Králův Dvůr - obchvat - II.část

Dopravně inženýrské opatření

102/1

Změnový list

Schematický plánek D0 - celková situace

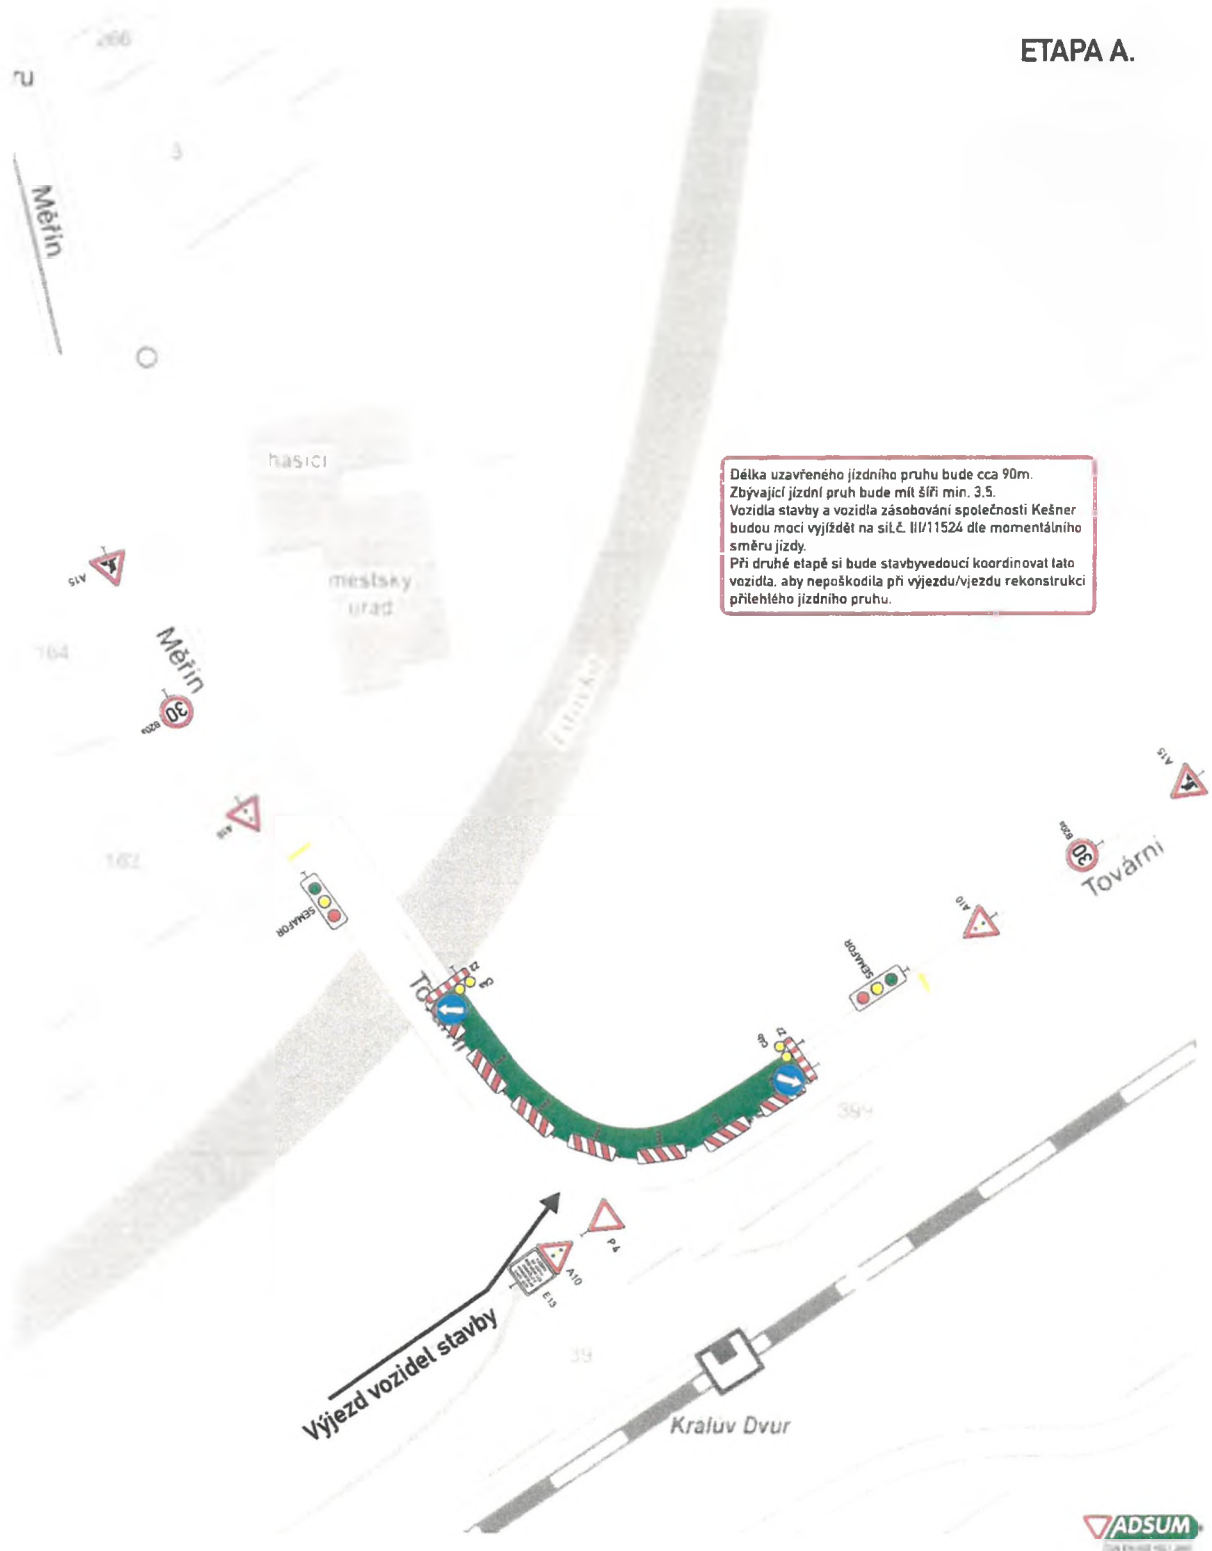
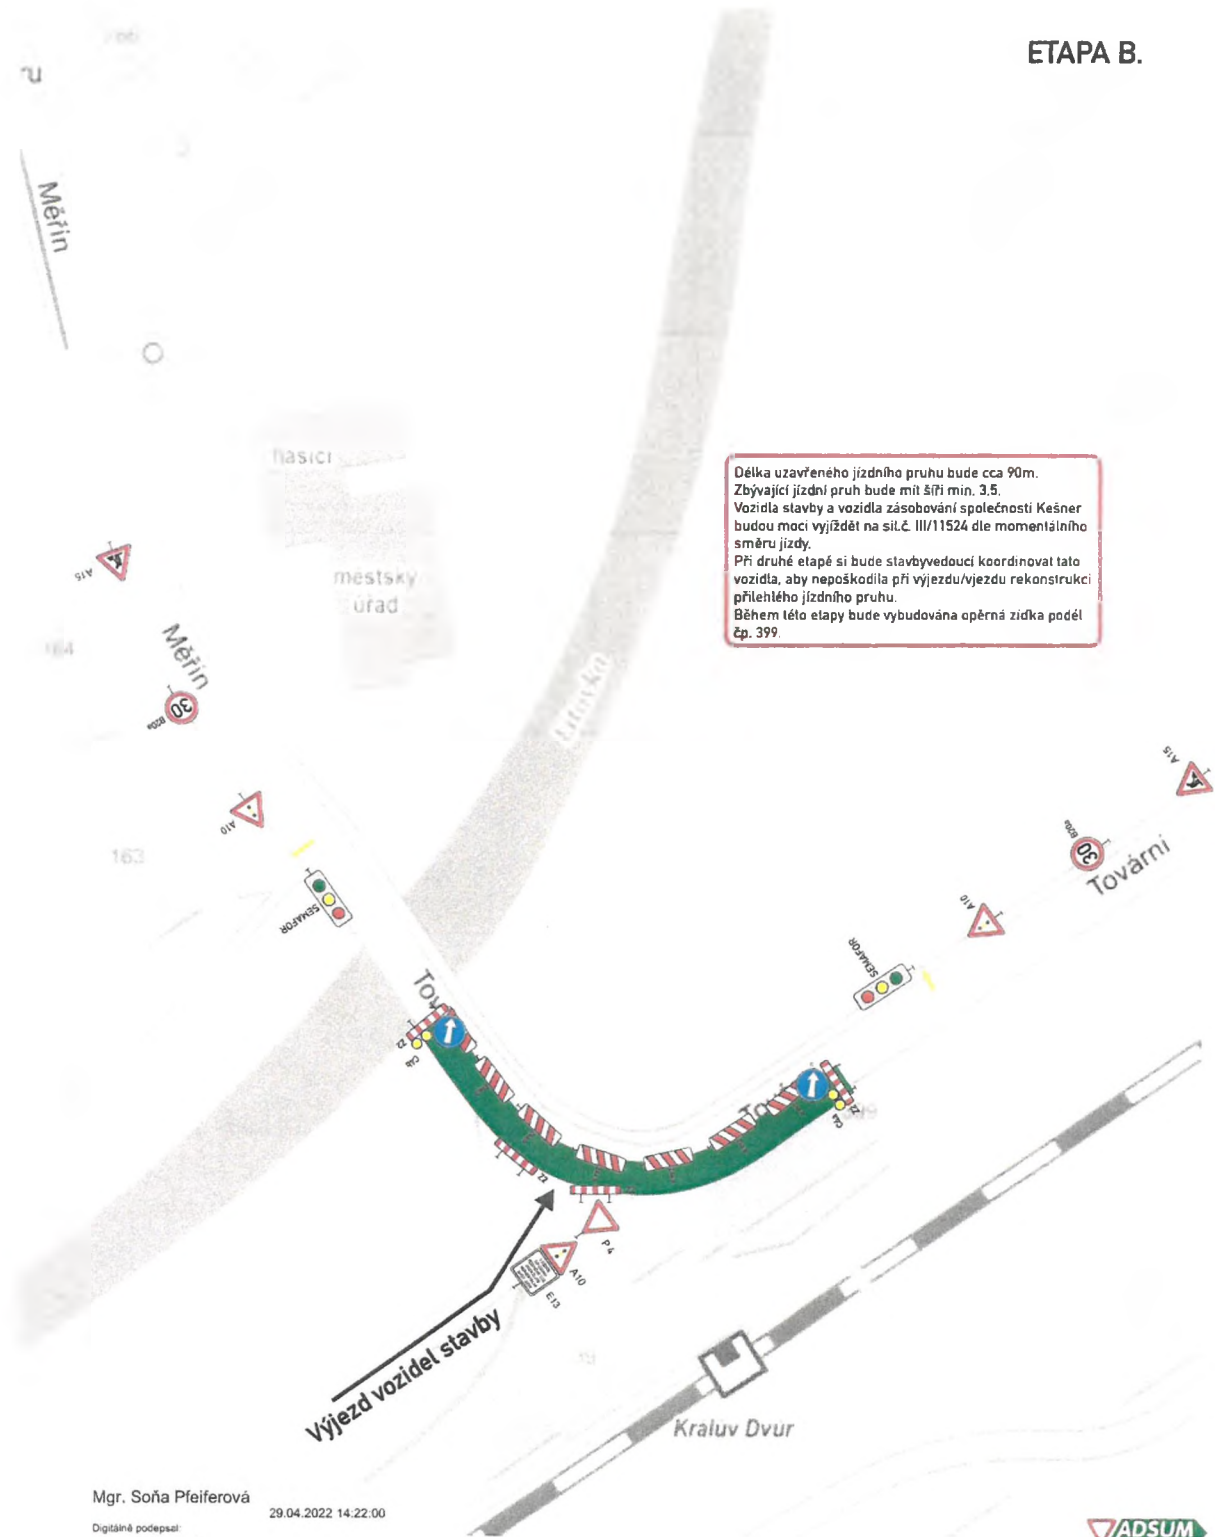
V průběhu výstavby byl zjištěn havarijný stav opěrné zdi u objektu čp.399 firmy EZIKO s.r.o. Řešení způsobu opravy tohoto prostoru bylo odsouhlaseno v ZBV č.3. Při provádění nové pilotové stěny, zajišťující tělěso komunikace, byla nutná - z bezpečnostních důvodů a z důvodů proveditelnosti - změna dopravně inženýrských opatření. Pro zajištění bezpečnosti dopravy a provádění demoličních prací byl nejprve v termínu od 31.8 do 12.9.2022 veden provoz jednosměrně, řízen SZZ. Dopravní značení bylo osazeno na základě stanovení - doklad 10. Při samotném provádění pilotáže byla komunikace v termínu od 12.9. do 30.9.2022 kompletně uzavřena - na základě stanovení - doklad 11. Následně byl provoz od 30.9. do 13.10.2022 opět jednosměrný, řízen SZZ pro provedení ztužující římsy, zábradlí a dokončovacích prací před pokládkou obrusné vrstvy. V termínech 13.a 14.10.byla komunikace opět uzavřena pro pokládku obrusné vrstvy v prostoru celé křižovatk. Jednotlivé etapy viz. doklad 12.

z důvodu opravy povrchu silnice č. III/11524, ul. Tovární v km staničení 15,460 – 15,550 v k.ú. Králův Dvůr a s touto stavbou spojených dopravních opatření na ul. Tovární – v úseku dle grafického vyobrazení (str. 4 - 6).

Dopravní značení bude upraveno dle předloženého a schváleného dopravně inženýrského opatření – schéma vyobrazení DIO je součástí tohoto stanovení (str. 4 - 6) a v souladu s TP 66 – Zásady pro označování pracovních míst na pozemních komunikacích.

Schematický plánec D0 - celková situace

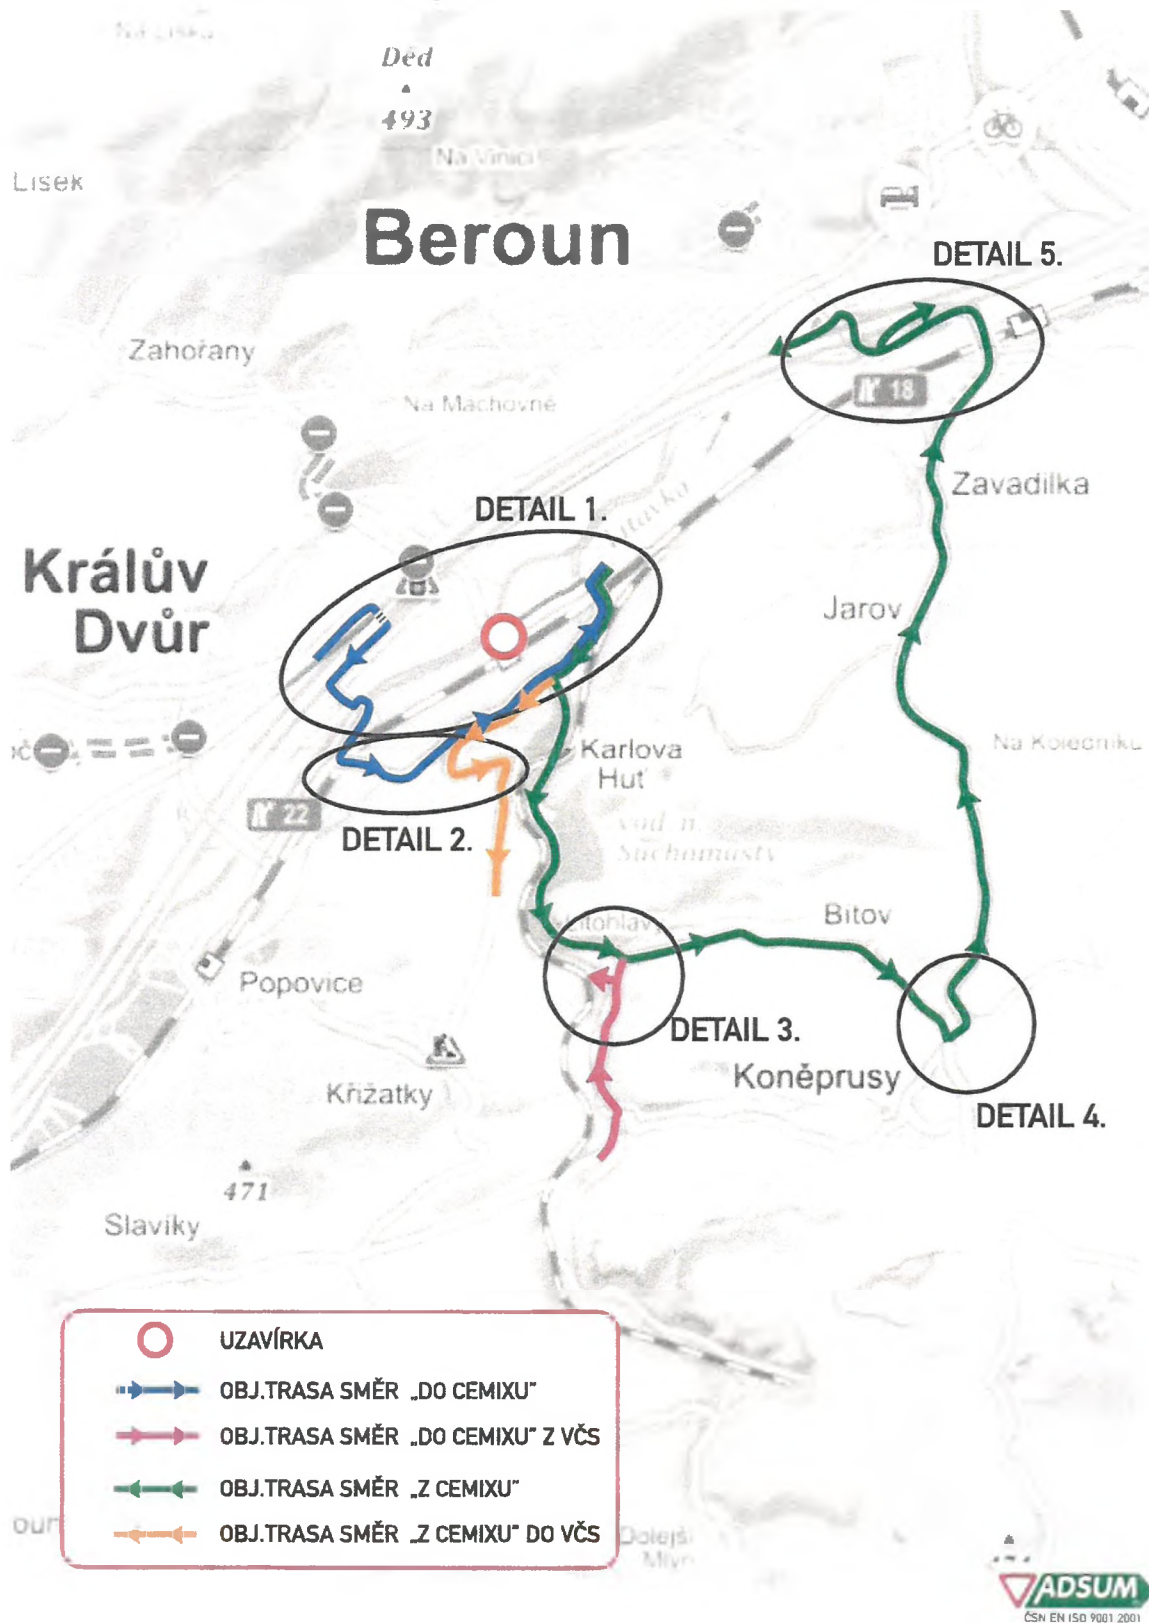
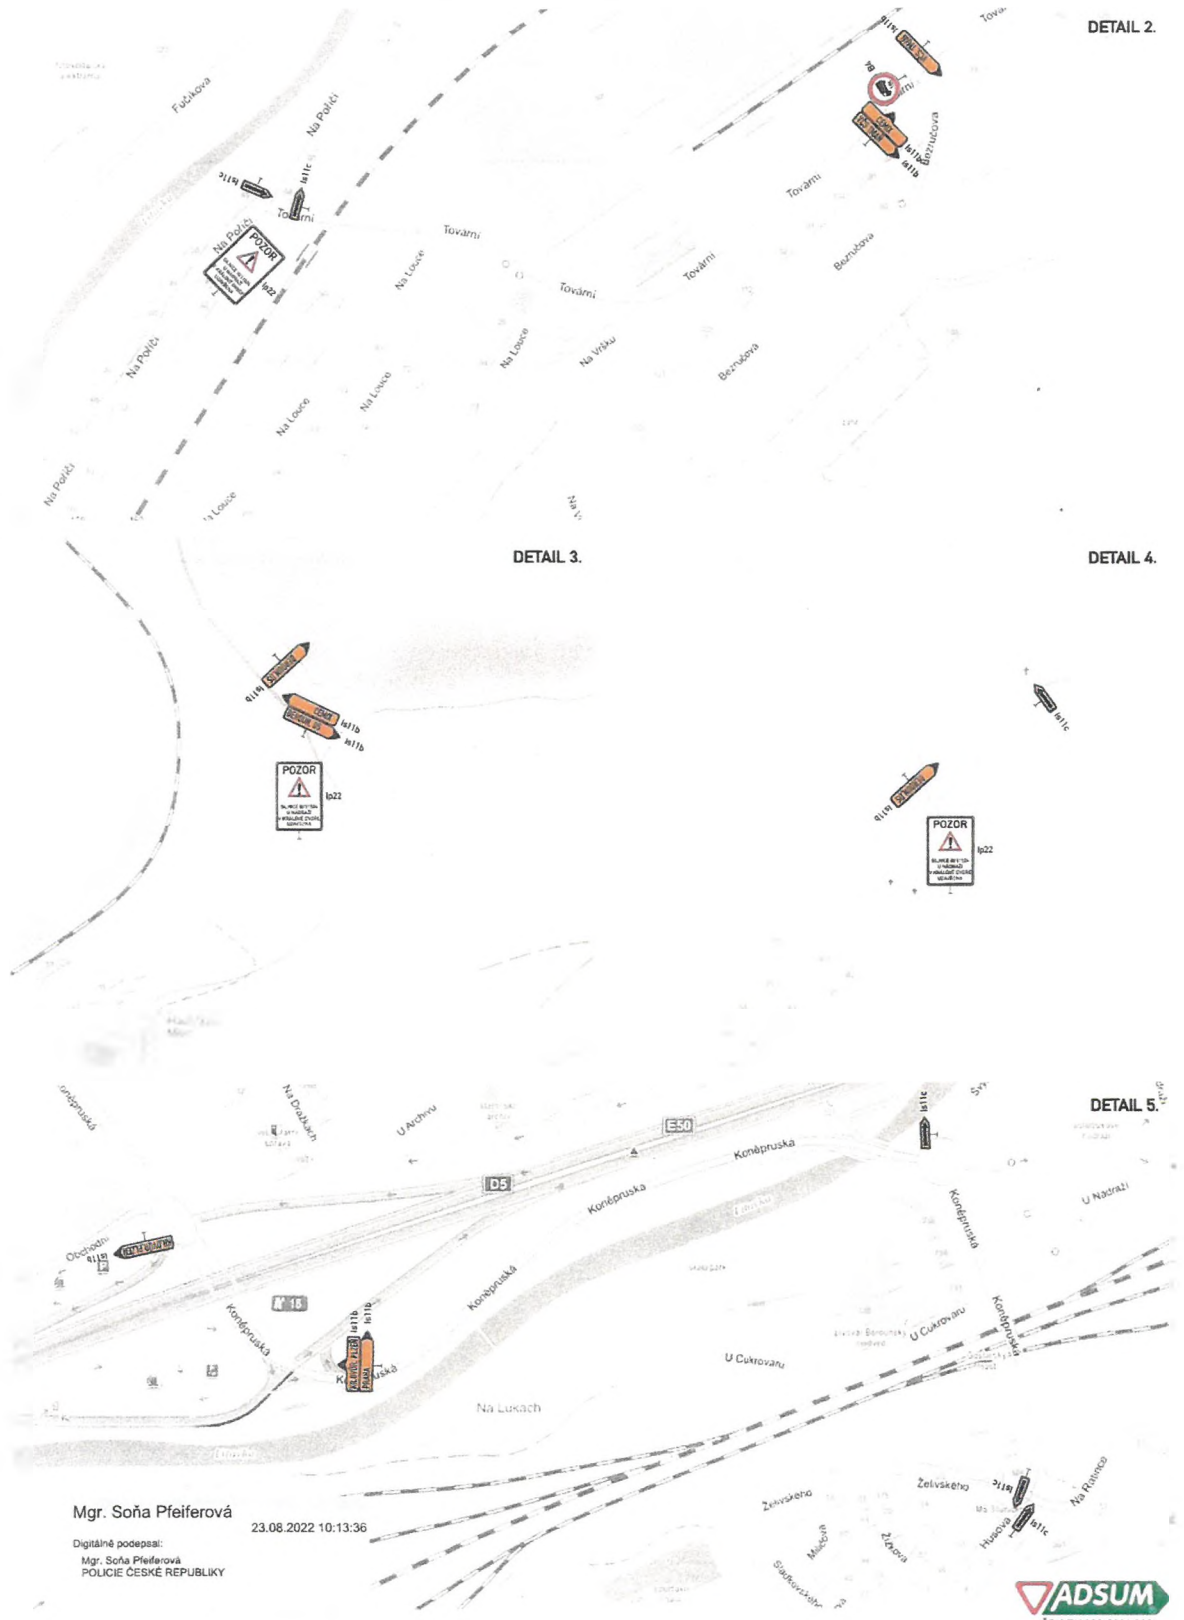
z důvodu opravy opěrné zdi před budovou nádraží Králův Dvůr u silnice č. III/11524 – umístění vrtné soupravy v k.ú. Králův Dvůr a s touto stavbou spojených dopravních opatření na ul. Tovární – v úseku dle grafického vyobrazení (str. 4 -6).

Dopravní značení bude upraveno dle předloženého a schváleného dopravně inženýrského opatření – schéma vyobrazení DIO je součástí tohoto stanovení (str. 4 -6) a v souladu s TP 66 – Zásady pro označování pracovních míst na pozemních komunikacích.
